#### Arrêté du 12 décembre 2018 relatif à la modification de la signalisation routière

NOR : INTS1823662A

**Objet :** modification de diverses dispositions relatives à la signalisation routière.

C20b » ;

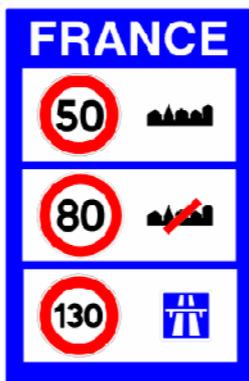
a) Entre le signal C20a et le signal C20c, il est inséré un signal « C20b » ainsi représenté :

E57c - exemple

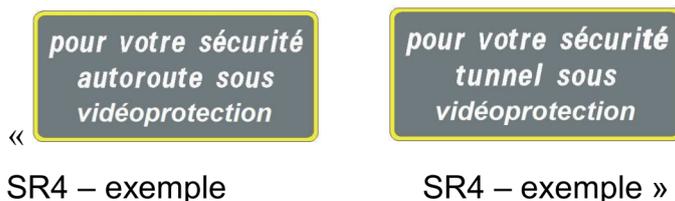
18° Avant la plaque E60, sont insérées deux bornes et une plaquette ainsi définies :

Plaquette de repérage hectométrique utilisée sur les routes métropolitaines, de forme rectangulaire, présentant le nom de l'itinéraire sur fond cyan et des indications de repérage longitudinal sur fond blanc.
